城原川ダム事業の検証に係る検討報告書（素案）に対する意見募集について

城原川ダム検証に関する意見の別紙（嶋津暉之）

益田川ダムの副ダム（島根県のHPより）

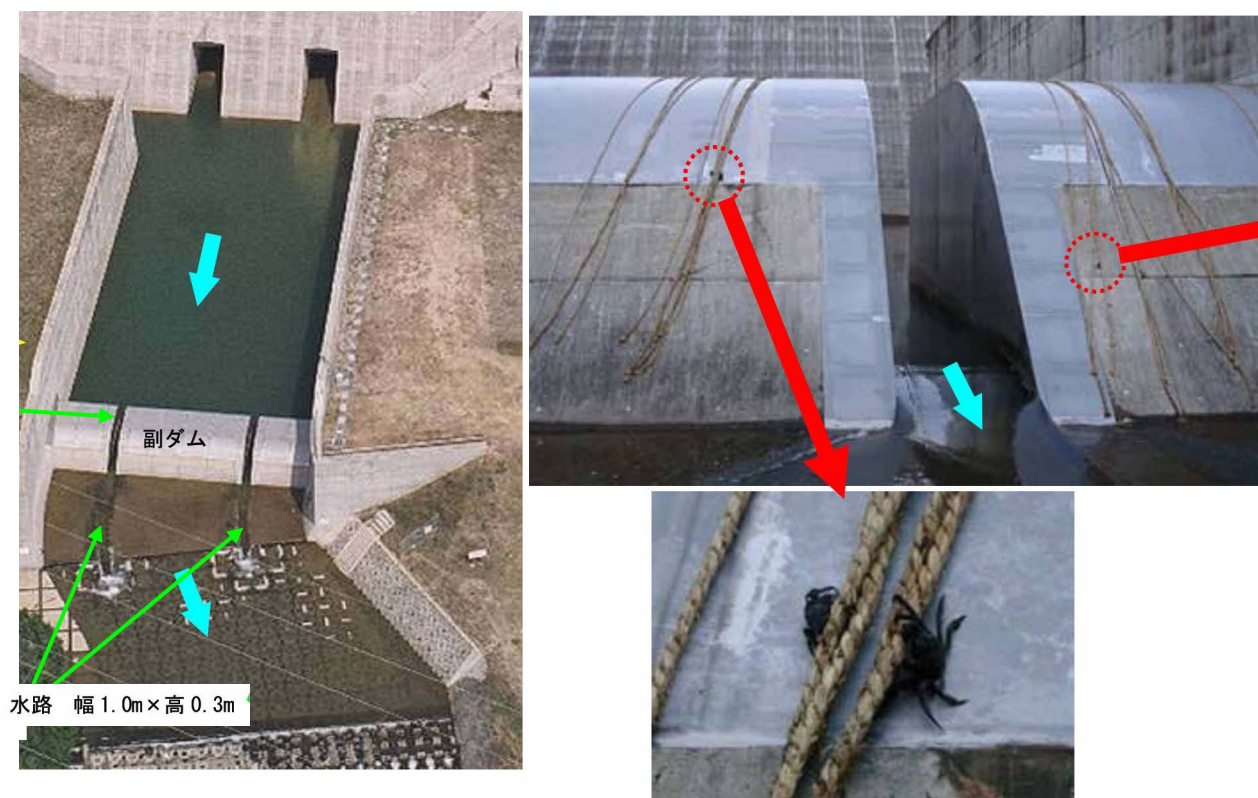
上の写真は日本で最初の流水型ダムである島根県の益田川ダムの副ダムである。

幅が 50 メートル近くある副ダムにおいて水が流れるスリットの水路は 1 m 幅のものが 2 か所付いているだけであるから、流速が高まり、スリットの水路で行き来できる水生生物は限られる。

城原川においても、城原川ダムが建設されれば、副ダムの存在が水生生物の生息に多大な影響を与えることになるだろう。

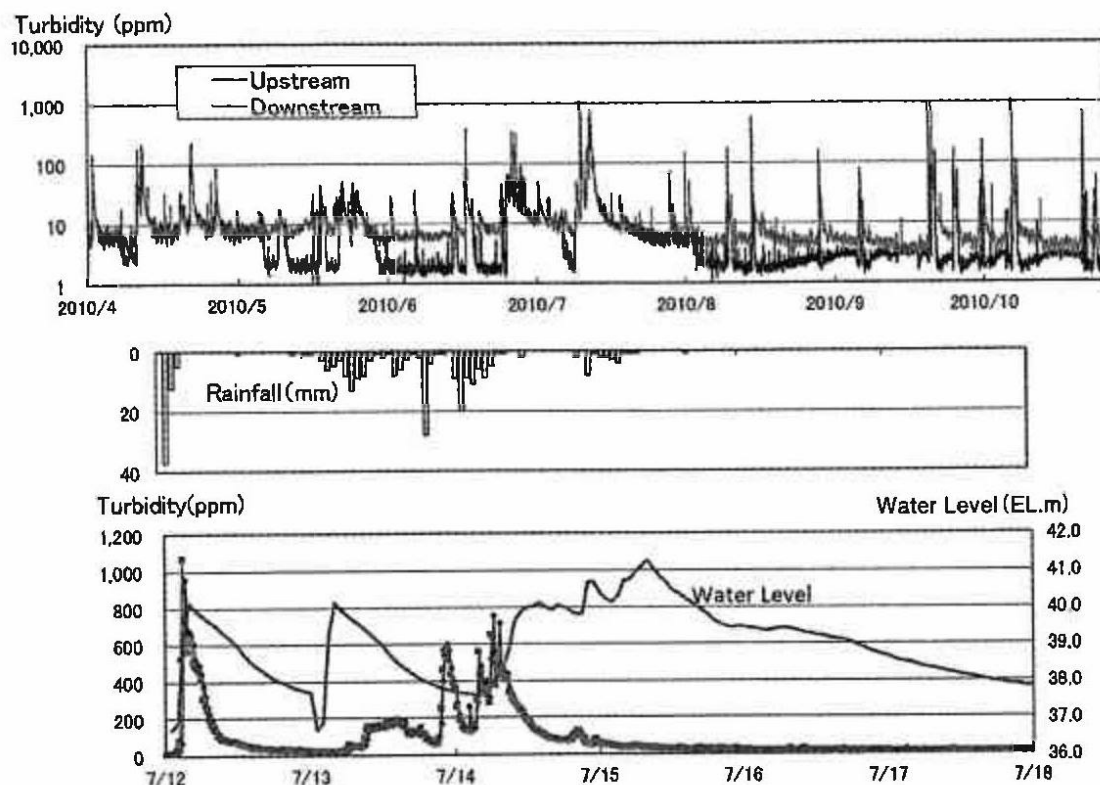
右側の写真はロープを副ダムに垂らしたところ、スリット水路を通れないツガニがロープをつたって遡上するようになったという報告であるが、しかし、このことは逆に、副ダムが水生生物の遡上を妨げる障害物になっていることを示している。ツガニはロープでようやく対応できたとしても、他の水生生物については不明である。副ダムの存在が水生生物の生息域を狭める要因になっていると考えるべきである。

図—11 益田川ダムにおけるダム上下流の濁度変化（2010年）

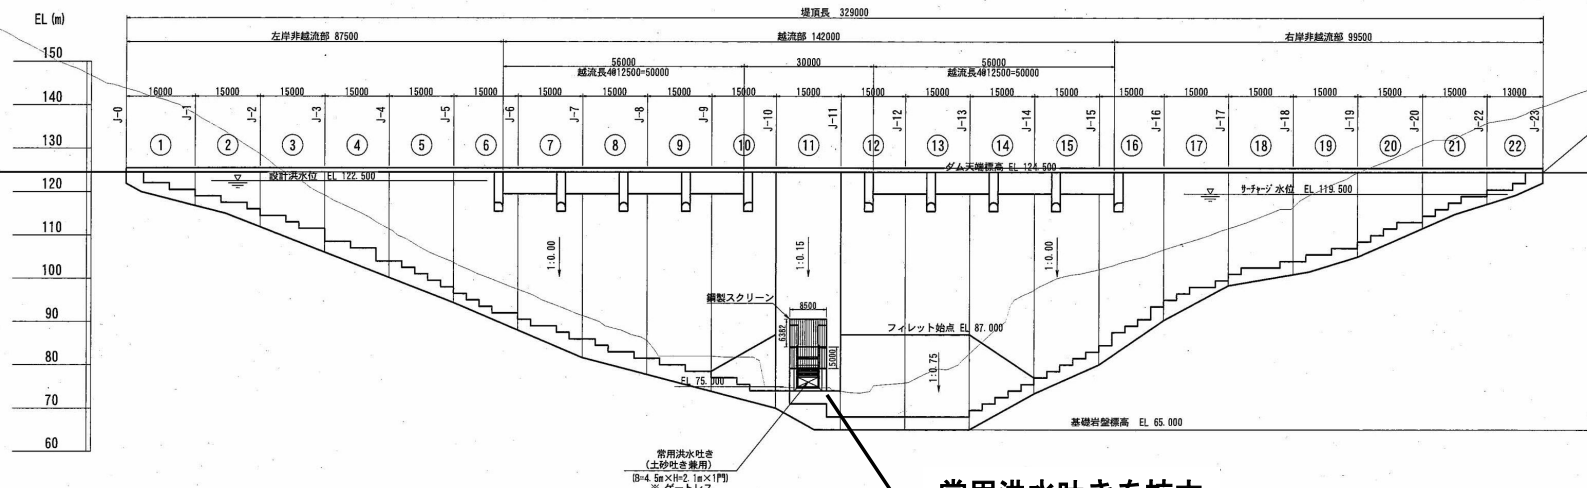
下記のグラフは、2010 年に益田川ダムについて観測調査した結果である。観測期間中に複数回の洪水が発生し、高濁度水が流下している、ダム上流側（Upsream）は洪水終了後に

濁度がすみやかに低下しているのに対して、下流側（Downstream）は10～数ppmの濁度が続いている。流水型ダムであってもダムであることには変わりなく、清流に戻りにくくなってしまうのである。

しかも、これはさほど大きくない洪水の場合である。益田川ダムは完成してからまだ10年間程度しか経っておらず、今後、大洪水が来て土砂が一举に流出した場合、ダム下流で高濁度水が長期化することが心配される。

したがって、城原川ダムが建設されれば、川の濁りが長期化し、魚類の成育や生態に対して少なからず影響を与えることを危惧せざるをえない。

城原川ダム計画図

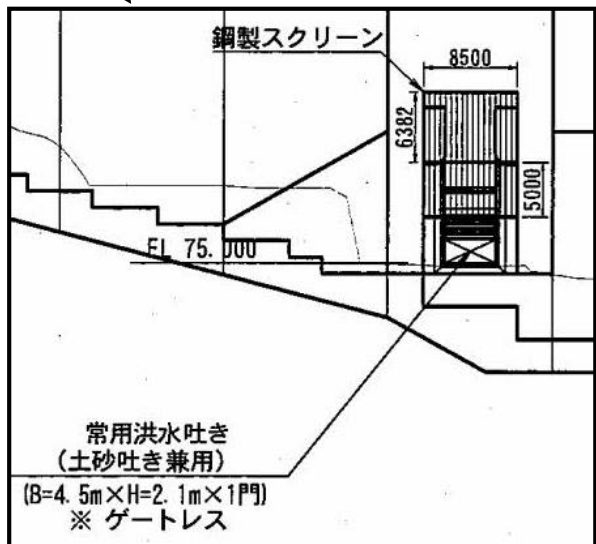
城原川ダムの計画図を見ると、常用洪水吐きは横4.5m、縦2.1mの穴が一門である。その手前に鋼製のスクリーンを設置して、流木等の流入を防ぐとしている。

しかし、これで本当に閉塞を防ぐことができるのであろうか。

特に山腹が崩壊したような大洪水時には、枝葉が付いた樹木そのものが土砂とともに一挙に流出してくるであろうから、鋼製スクリーンは流出樹木や土砂で覆われて、通水能力が激減してしまうことが予想される。

常識的には、大洪水時には鋼鉄製スクリーンが流出樹木や土砂で覆われて、閉塞してしまう危険性が十分にあると考えられる。

城原川ダムが閉塞すれば、城原川ダム下流の河道はダムの洪水調節を前提として計画されているから、大氾濫の危険にさらされることになる。

石崎勝義氏（元・建設省土木研究所次長）提案の「耐越水堤防」（減勢フトンカゴ）

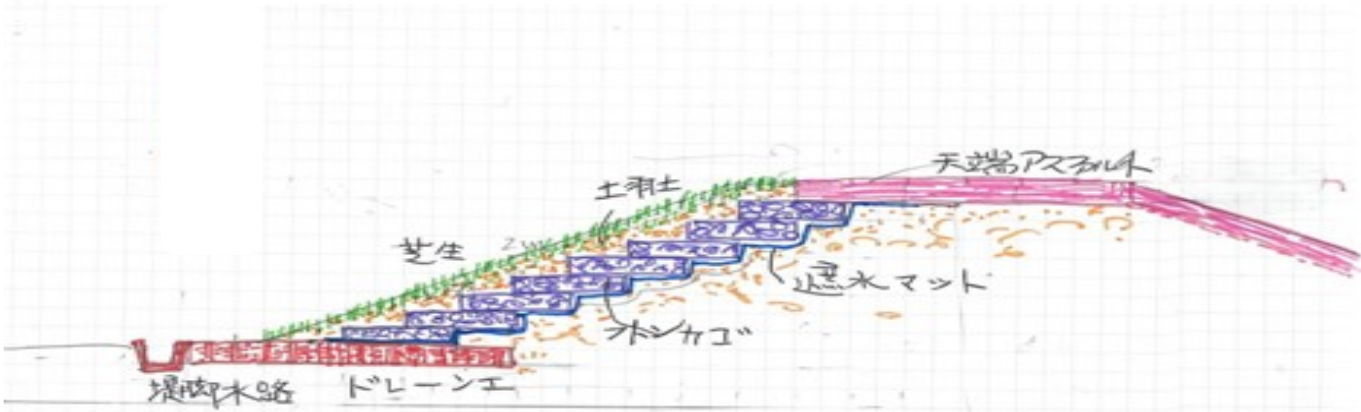
雲出川で実施された耐越水堤防「アーマーレビー（鎧型堤防）」は次図のとおりである。

1999 年度に完成している。石崎勝義氏は最近になって、川の自然にも配慮した耐越水堤防「減勢フトンカゴ」も提案している（下図参照）。フトンカゴとは角型の大きなじゃかごである。

上述のアーマーレビーは1メートル当たり50～100万円で実施できるとされている。減勢フトンカゴは60万円程度であり、いずれも安価な堤防強化工法である。

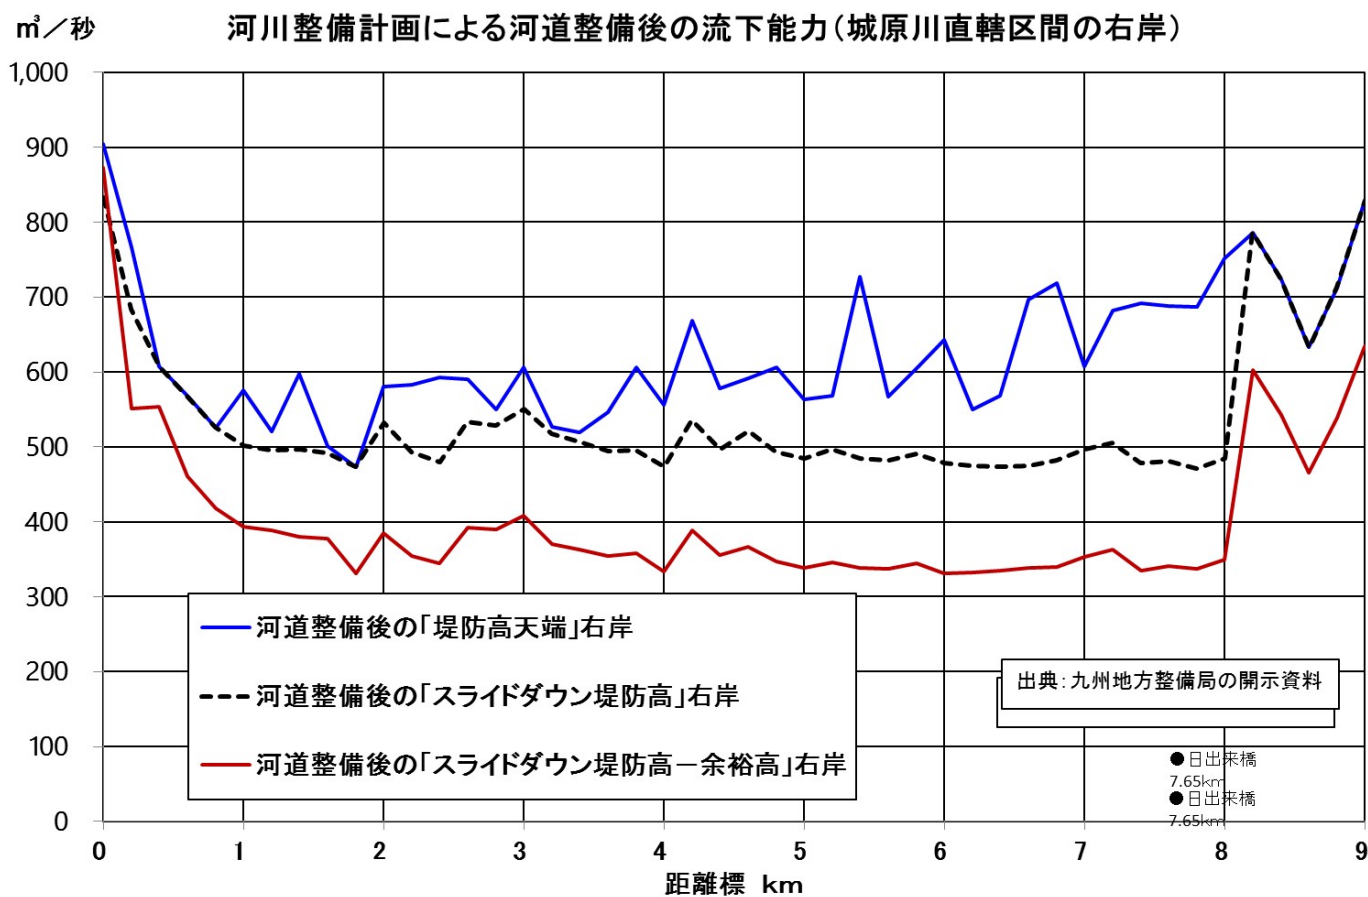
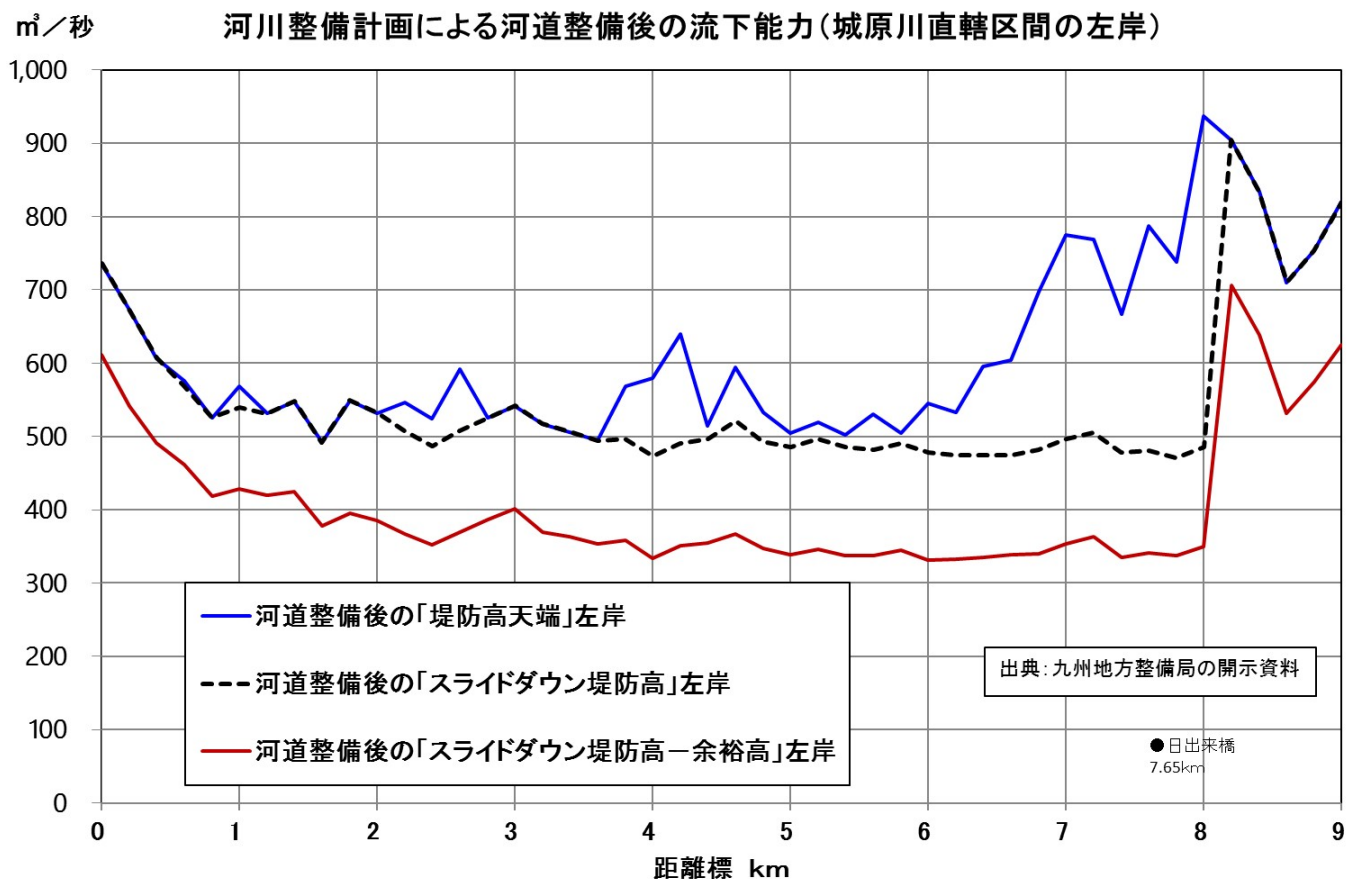
まず、国交省が計算した城原川の河道整備後の流下能力を見ると、左岸、右岸それぞれ、次図のとおりである。これらの図においてスライドダウン堤防高とは、堤防の幅が計画幅に足りない場合にその不足分を堤防高の不足高に換算して、堤防天端高から差し引いた高さを意味している。河川整備計画による河道整備後のスライドダウン堤防高から余裕高（城原川は 0.8m ）を差し引いた高さの流下能力が、国交省が示す河道整備後の流下能力である。

これらの図を見ると、河道整備後の「スライドダウン堤防高－余裕高」の流下能力が左岸、右岸とも $330 \text{ m}^3/\text{秒}$ 以上となっている。これが国交省が示す、河川整備計画による河道整備後の流下能力 $330 \text{ m}^3/\text{秒}$ に対応している。

一方、堤防天端高の流下能力を見ると、左岸右岸ともほとんど $500 \text{ m}^3/\text{秒}$ 以上の値になっている※。3-1で述べた耐越水堤防への強化を行えば、堤防天端高までの流下が可能となるから、目標流量 $540 \text{ m}^3/\text{秒}$ に対して残りの不足分 $40 \text{ m}^3/\text{秒}$ を下げる措置を講じれば、城原川ダムなしで河川整備計画が示す目標流量への対応が可能となる。

※ $500 \text{ m}^3/\text{秒}$ をわずかに下回っているのは左岸 1.6 km 付近、右岸 1.8 km 付近だけであるから、その付近だけ堤防を嵩上げすれば、 $500 \text{ m}^3/\text{秒}$ 以上の流下能力が確保される。
